Avis requis des Bâtiments de France dans le cadre de l'enquête publique

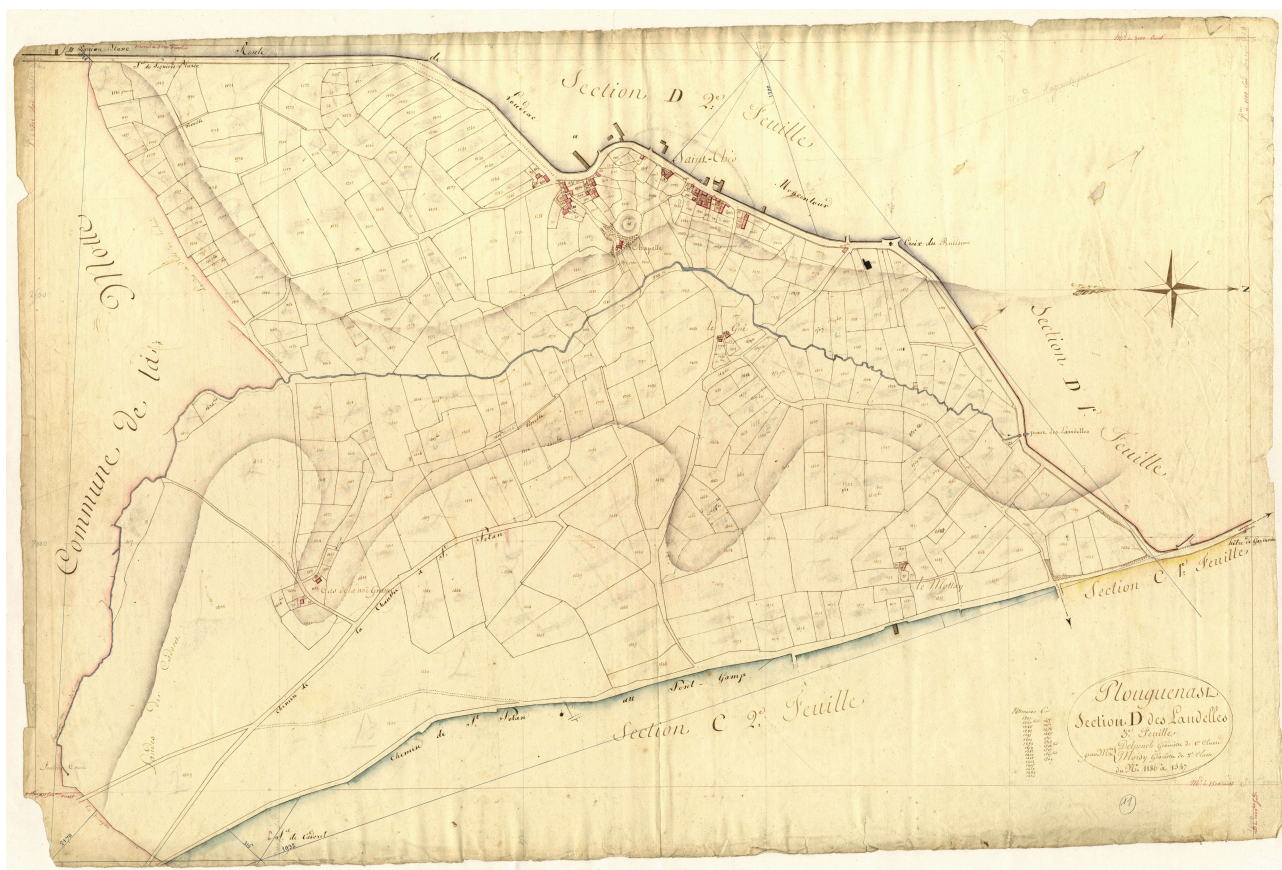
Cet avis est d'autant plus important que nous avons une chapelle qui, certes n'est pas classée monument historique, mais La **chapelle Saint-Barthélémy de Saint-Théo** existe depuis le **XVIIIème siècle** comme en témoigne la cadastre Napoléonien ci-dessous. Elle a été restaurée en 1934. Elle figure parmi le patrimoine historique conservé au niveau de la commune de Plouguenast et reste une chapelle qui accueille son **pardon de Saint Barthélemy tous les ans**, il est d'ailleurs prévu de dimanche 23 août 2026

Alors comment comprendre qu'à ce jour l'avis de l'Architecte des Bâtiments de France n'est pas demandé pour l'installation d'éoliennes qui elles seront bien visibles de la chapelle de St Barthélemy avec une hauteur totale de 150m ?

Je demande donc que vous ayez dans votre projet l'avis de l'Architecte des Bâtiments de France comme vous l'indiquez page 20 de l'étude d'impact. En effet, ce projet éolien impacte directement le visuel de la chapelle, il est donc primordial !
